Estádio: MUNICIPAL 1° DE MAIO

LAUDO DE SEGURANÇA

LAUDO DE SEGURANÇA		 www.policiamilitar.sp.gov.br 6bpmmp3@policiamilitar.sp.gov.br 6º BPM/M - Rua Ligure, 180 – Jardim do Mar São Bernardo do Campo/SP – Fone: 4125-1010
Estádio ESTÁDIO MUNICIPAL 1º DE MAIO	Cidade SÃO BERNARDO DO CAMPO	Estado SÃO PAULO
Autoridade Competente Comandante do 6º Batalhão de Polícia Militar Metropolitana

Figura 1

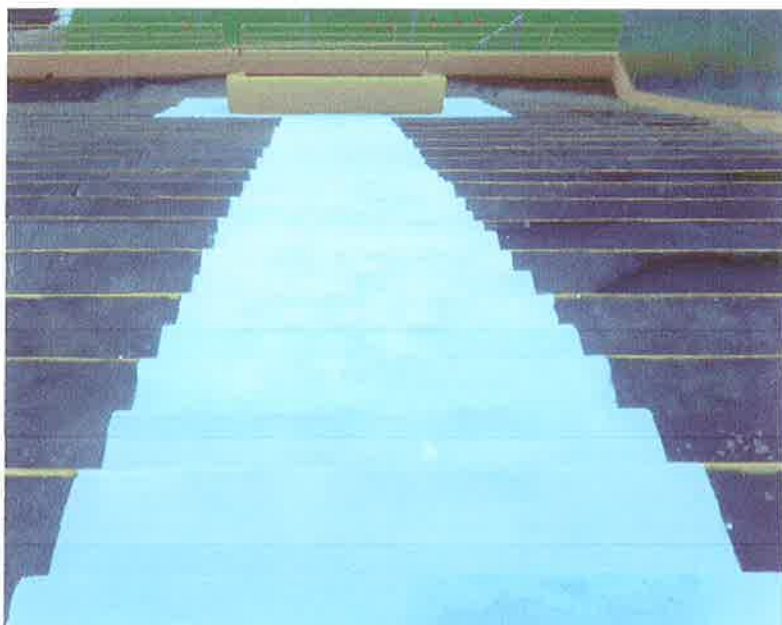
- As lâmpadas dos banheiros devem estar protegidas contra retirada;
- Os degraus das arquibancadas devem ser pintados no seu limite para identificá-los. Vistos de cima não há como perceber que são degraus (Figura 1);

Figura 2

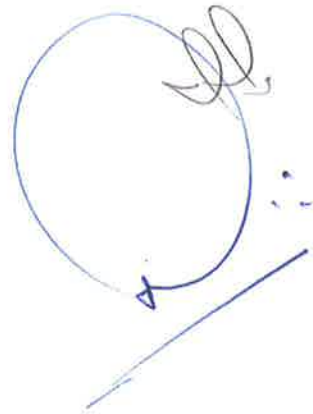
- O banco onde permanece a escolta dos árbitros durante o jogo, ao lado dos jogadores, deverá ser exclusivo e com assentos confortáveis, tendo em vista o longo tempo de permanência dos policiais no local, sob pena de não ser fornecido escolta (Figura 2);
